con la presente si inviano le Osservazioni contro il Progetto di un impianto eolico codice procedura ID 13034 denominato "Energia Sorano" ubicato nel comune di Sorano (GR) costituito da 8 (otto) aerogeneratori di potenza nominale 6,2 MW per un totale di 43,4 MW con relative opere connesse ed infrastrutture indispensabili.

## TESTO DELLE OSSERVAZIONI

**Immagine 1. Cumulo di una parte di impianti eolici, fotovoltaici e geotermici industriali in progettazione ed esistenti intorno all'eolico industriale "Energia Sorano".**

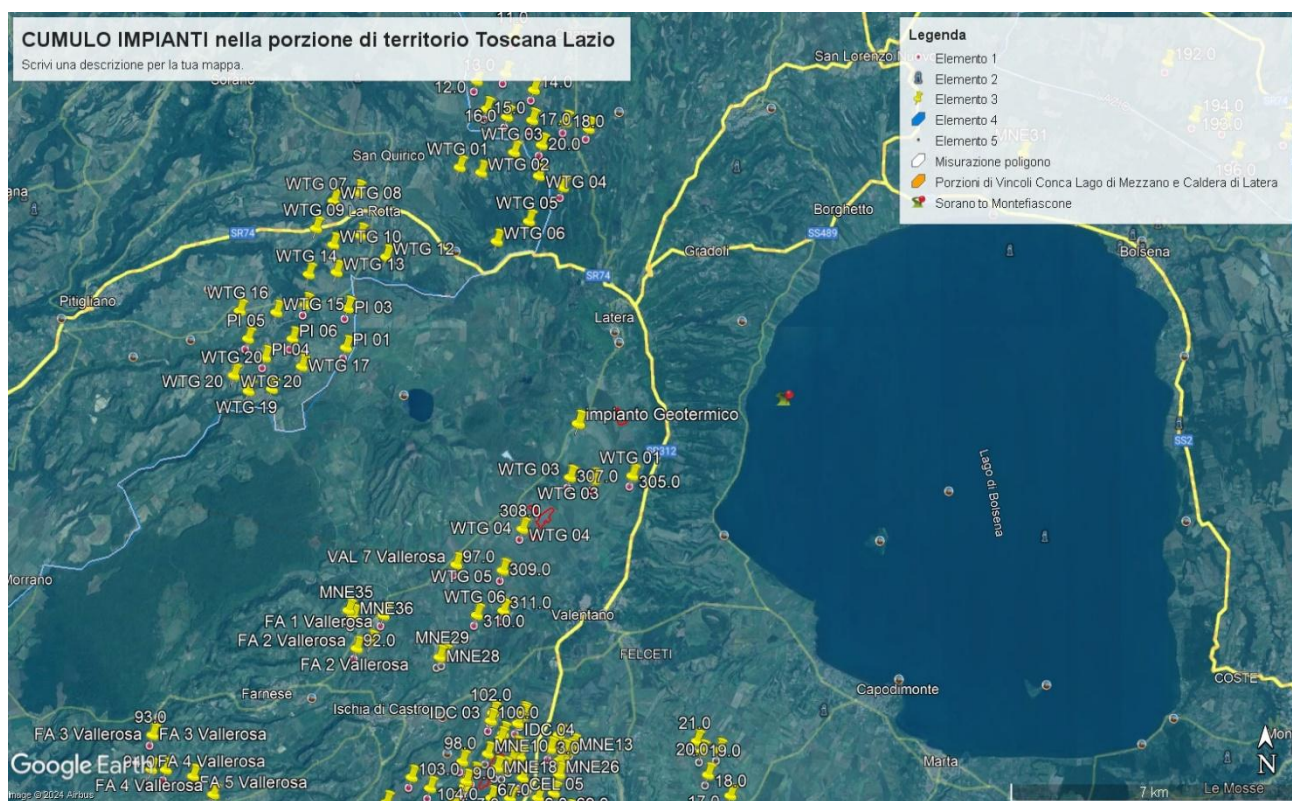
Nella Parte IV delle Linee guida citate al punto 16.1, nello stabilire i requisiti per la valutazione positiva dei progetti nel procedimento di VIA si parla di individuazione delle aree idonee per l'insediamento degli impianti tenendo conto di aree degradate da attività antropiche pregresse o in atto (brownfield) tra cui siti industriali, cave, discariche, siti contaminati. Stessa raccomandazione viene ribadita anche nell'art.20 del D.Lgs n. 199/2021. Ma appare inascoltata dalla proponente che sostiene che il suo impianto industriale non è incompatibile con il territorio nonostante le numerose incompatibilità paesaggistiche, culturali, economiche e naturalistiche.

Si ribadisce che le aree in cui verrebbe installato l'impianto eolico industriale "ES" sono tutelate da diverse leggi e da diversi vincoli, altre che si trovano a ridosso dello stesso, altre nelle zone intermedia e vasta.

**Nell'immagine sono visibili i Siti Natura 2000 Toscana sud - Lazio nord, in rosso la zona di localizzazione dell'impianto. Immagine tratta dal Geoportale nazionale, MASE.**

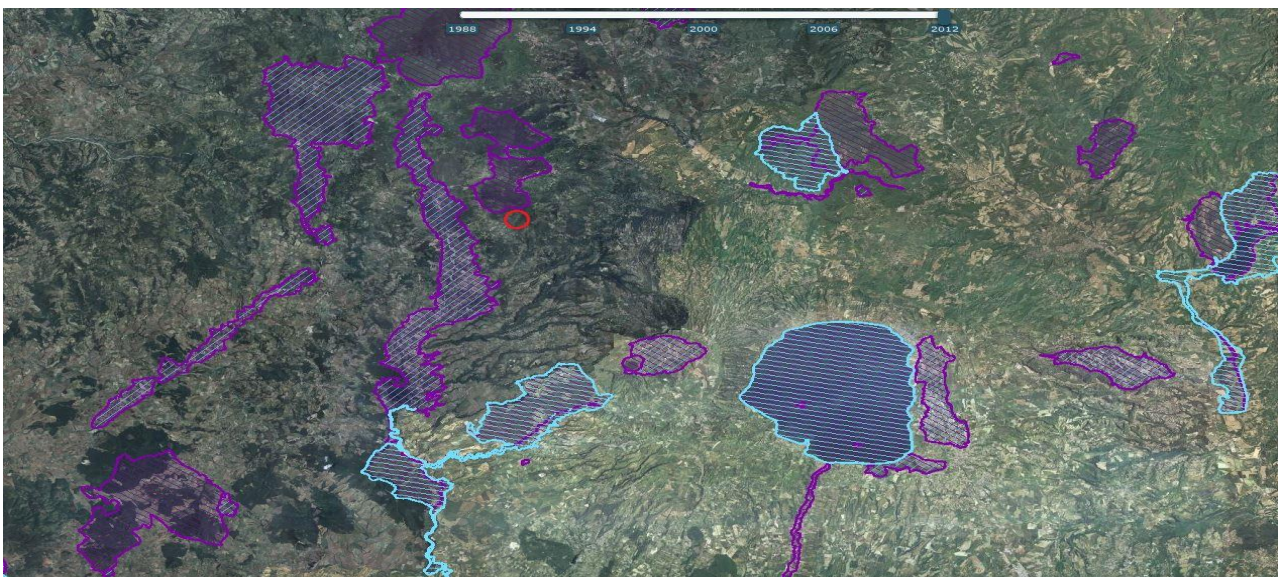
Si riscontrano infatti distanze veramente ridotte, in alcuni casi di qualche centinaio di metri dalle zone di protezione, per cui appare veramente impropria e tendenziosa l'affermazione che si ritrova costantemente nello studio secondo cui *non esisterebbero interferenze dirette*

con Siti Natura 2000 sulla base della semplicistica constatazione che il progetto è formalmente esterno a tali siti.

**Il cerchio blu nell'immagine indica la zona in cui ricadrebbe l'impianto eolico industriale "Energia Sorano".**

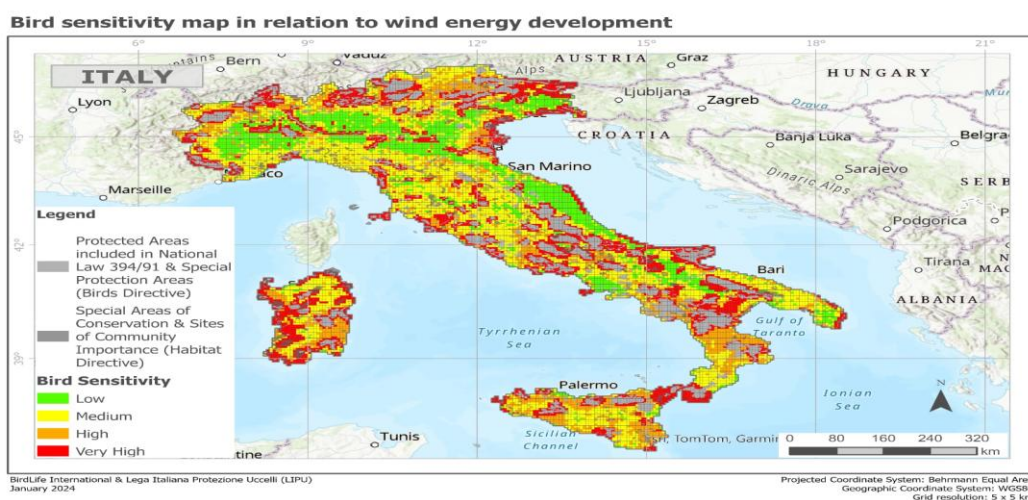
La mappa elaborata dalla LIPU di cui si riproduce anche un particolare è a ulteriore autorevole riprova che l'assenza di interferenze con i siti della Rete Natura 2000 sostenuta dalla proponente è profondamente errata. Infatti dal particolare della mappa, riportato qui sotto, se confrontato con i colori della legenda della mappa completa si evince facilmente che la zona in cui si verrebbe ad insediare l'impianto industriale è a media (giallo), alta (arancione) e veramente alta sensibilità (rosso) per l'avifauna.

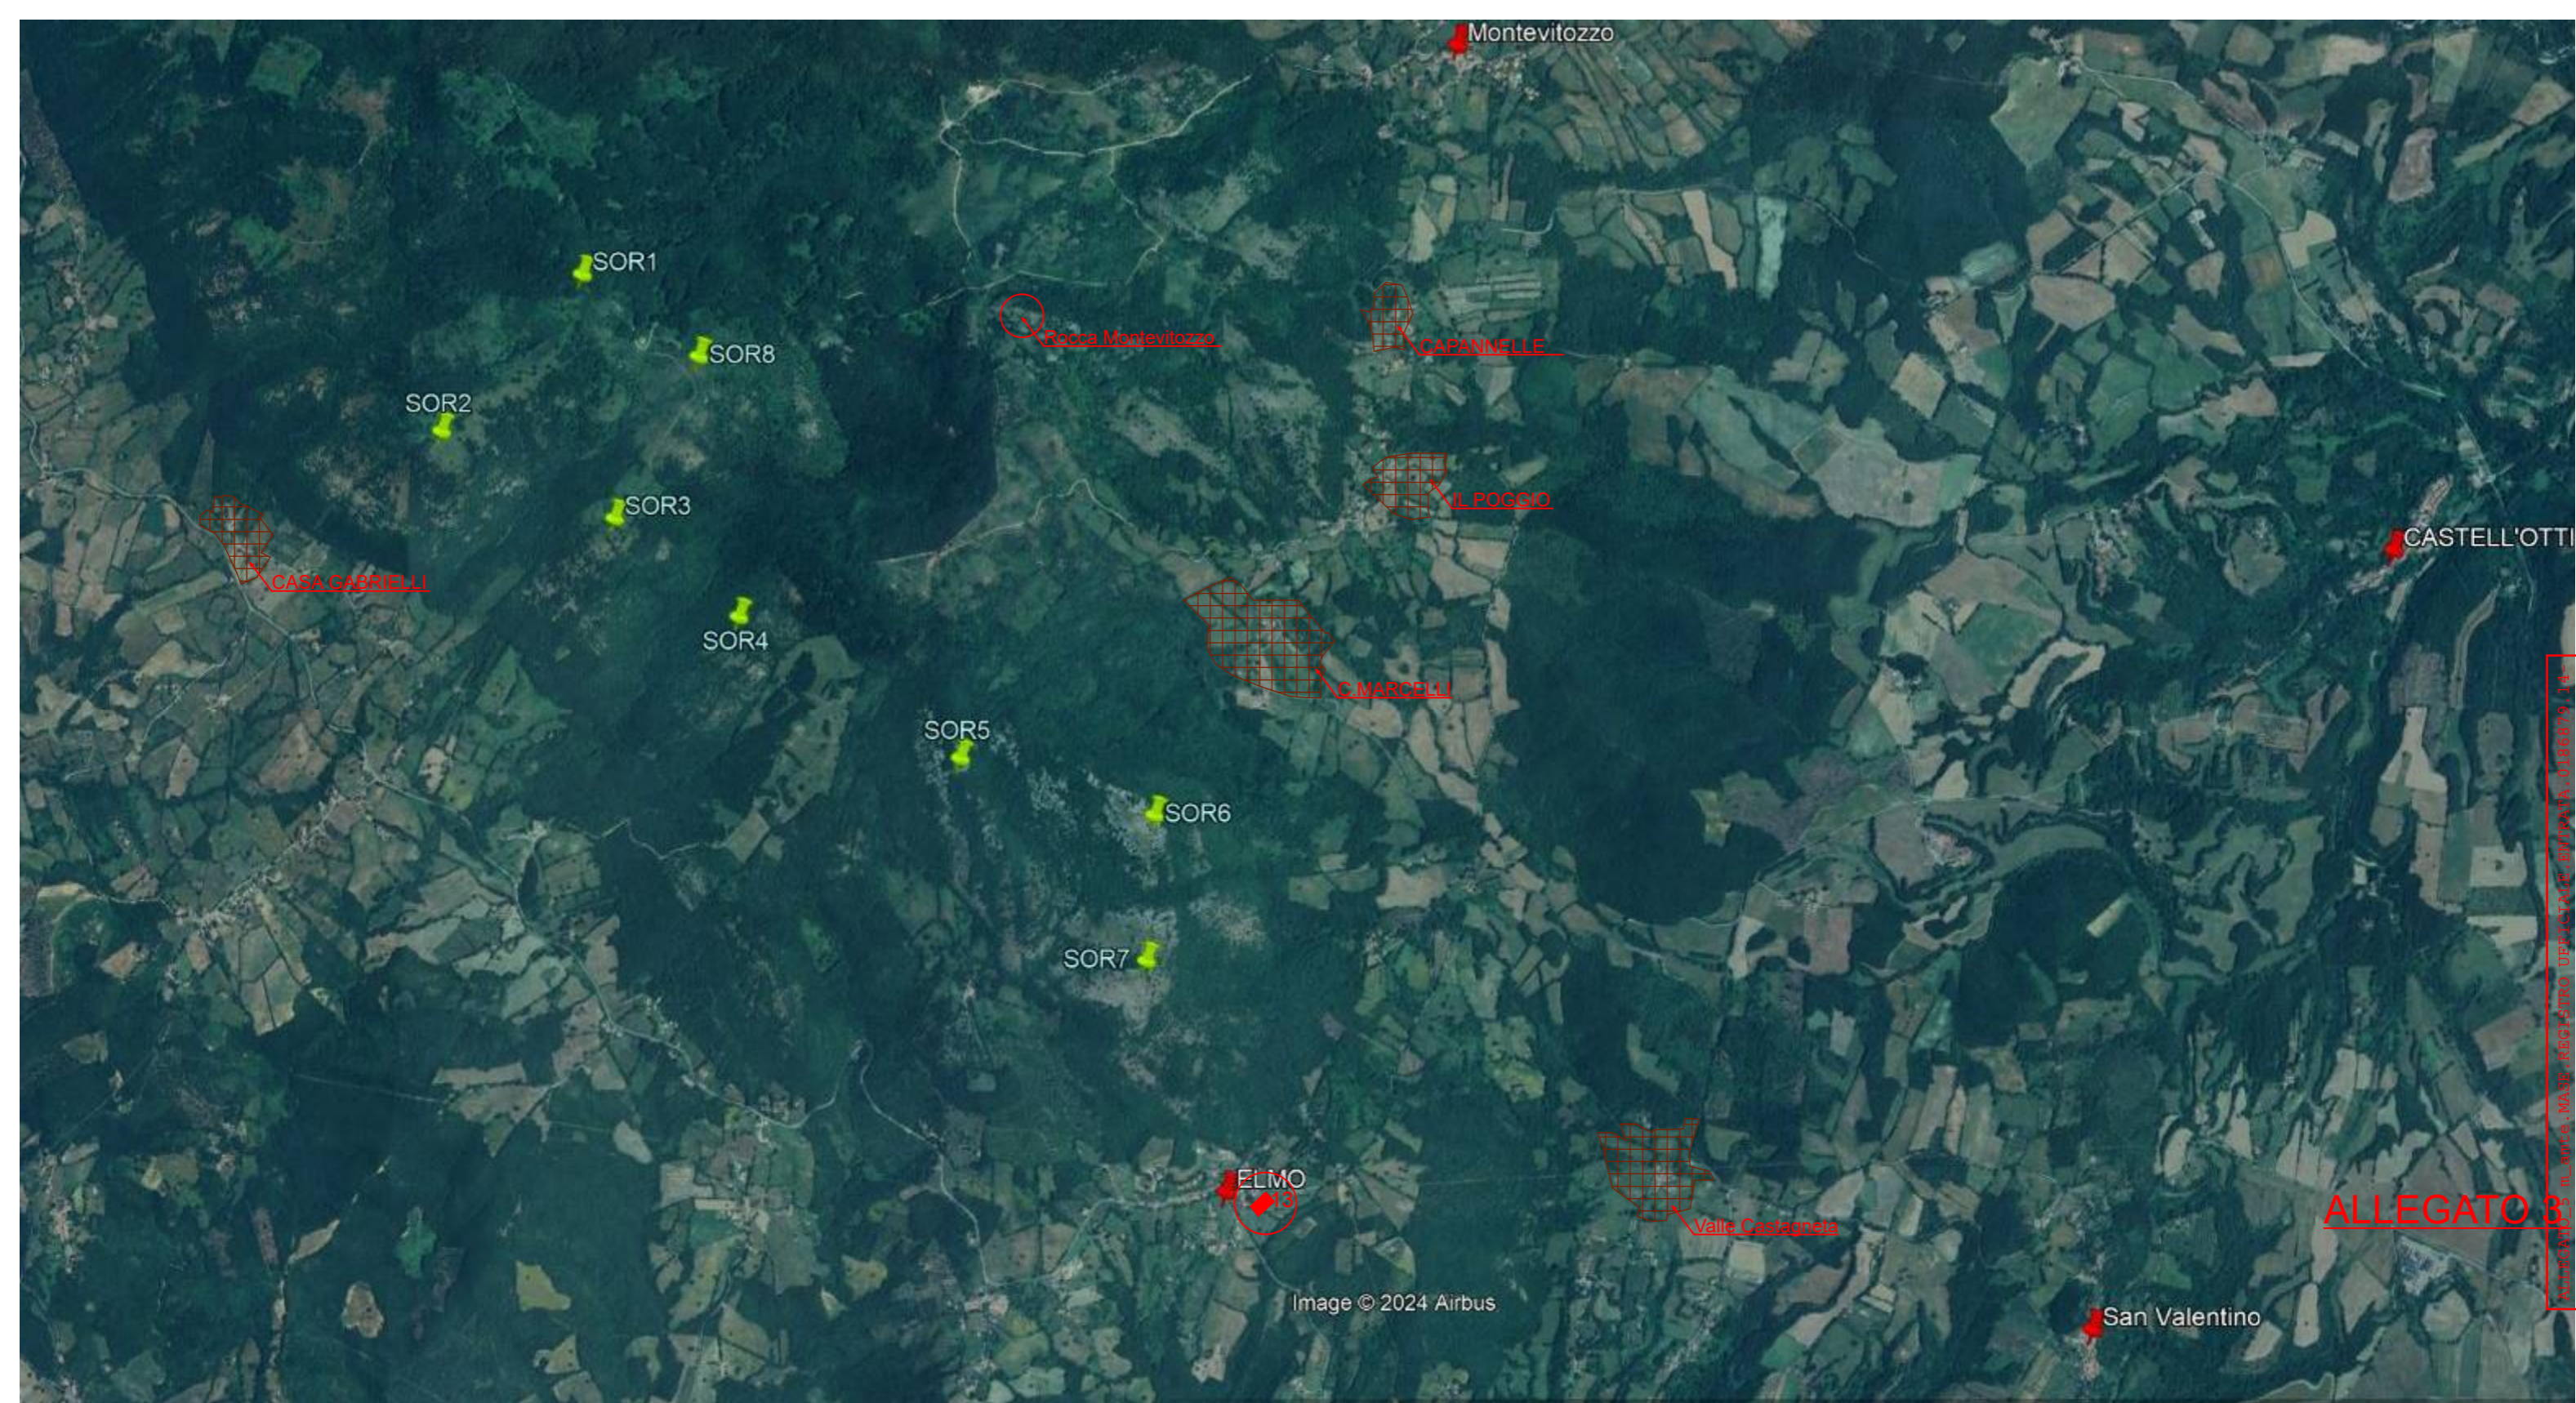
Eolico SORANO	Pertinenza Paesagg.del Centro Storico e del nucleo rurale compresi edifici di valore archit.paesaggistico e/o storico-culturale (Distanze in mt.)						
	CASA GABRIELLI	CASALE MARCELLI	IL POGGIO	CAPANNELLE	VALLE CASTAGNETA	Compl. Parroc. San Giovanni Battista Decollato 13	ROCCA DI MONTEVITOZZO
SOR.1	1.400	2.500	////	2.900	////	////	1.650
SOR.2	700	2.800	////	////	////	////	2.200
SOR.3	1.200	2.100	2.700	2.800	////	////	1.700
SOR.4	1.700	1.600	2.300	2.600	////	2.800	1.600
SOR.5	2.600	1.000	1.800	2.300	2.700	1.900	1.700
SOR.6	////	900	1.500	2.000	2.000	1.400	1.900
SOR.7	////	1.400	2.000	2.600	1.800	900	2.400
SOR.8	1.700	2.000	2.500	2.500	////	////	1.200

ALLEGATO 3 - ELICO, MAESE, REGISTRO UFFICIALE, 19/10/2024

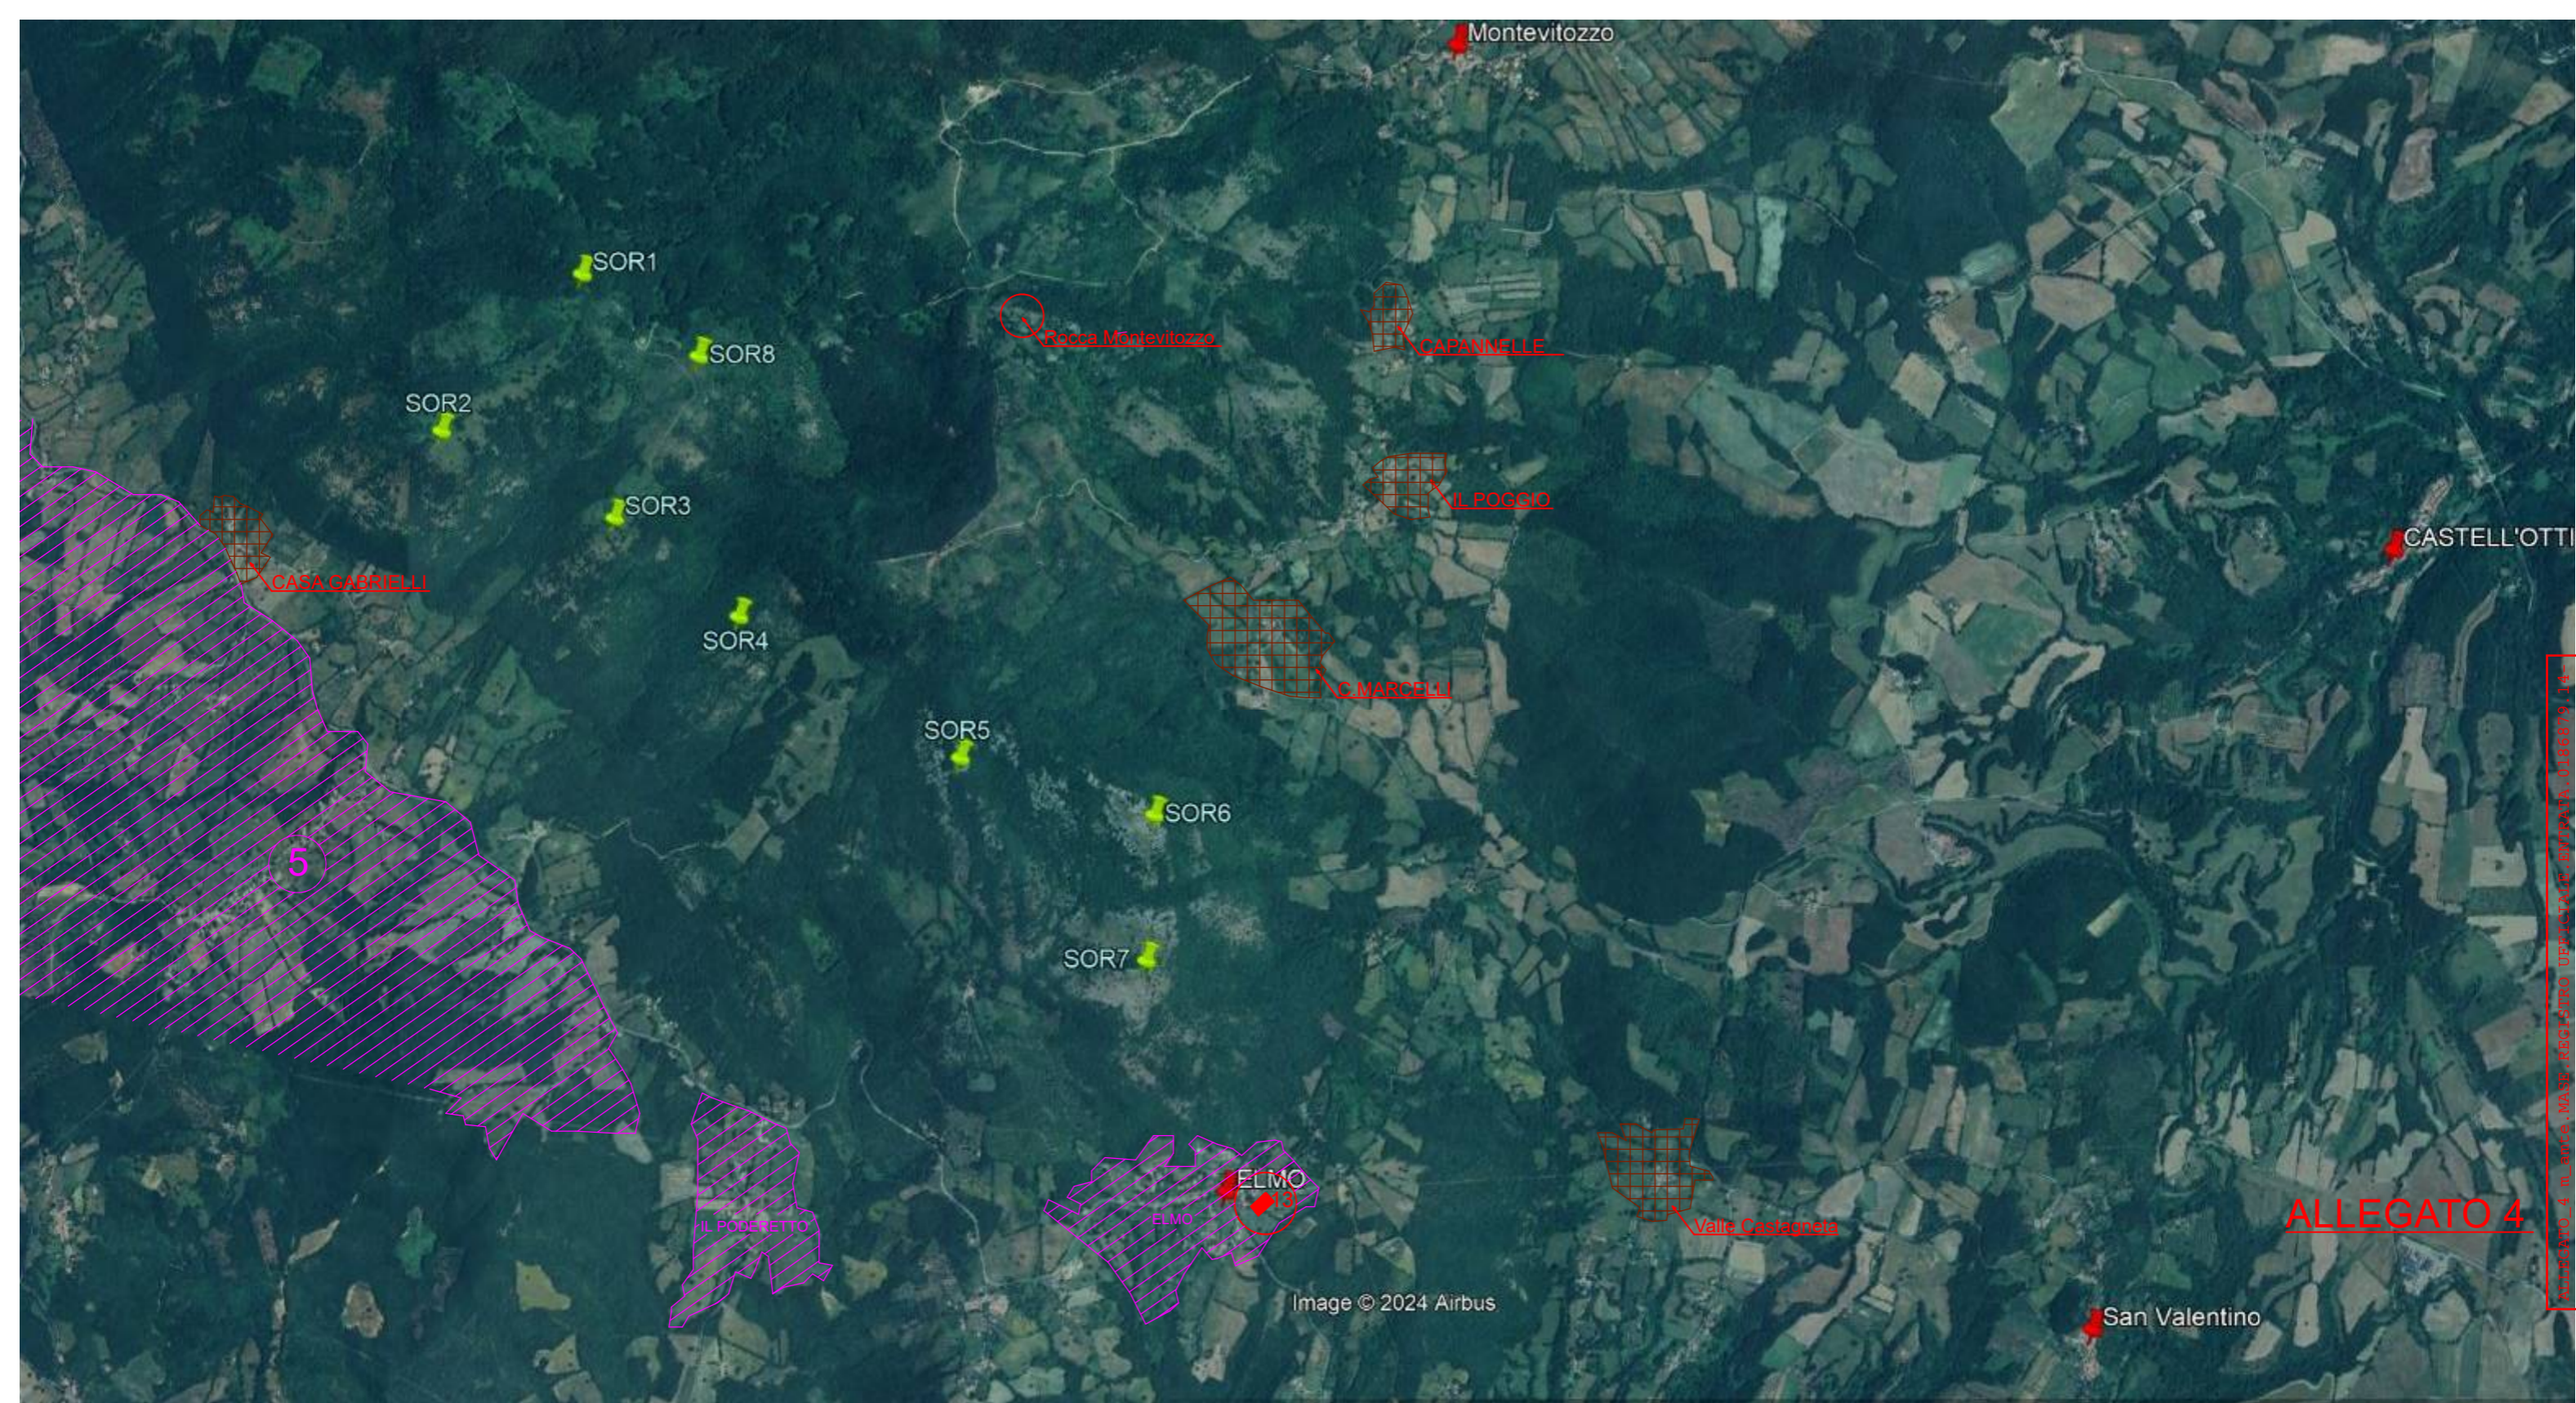
Eolico SORANO	Ambiti Territoriali con Specifiche limitazioni (Distanze in mt.)		
	⑤	IL PODERETTO	ELMO
SOR.1 📍	1.600	2.950	////
SOR.2 📍	800	2.600	////
SOR.3 📍	1.200	2.000	2.900
SOR.4 📍	1.300	1.800	2.400
SOR.5 📍	1.600	1.400	1.500
SOR.6 📍	2.100	1.700	1.100
SOR.7 📍	1.900	1.400	600
SOR.8 📍	1.800	2.600	////
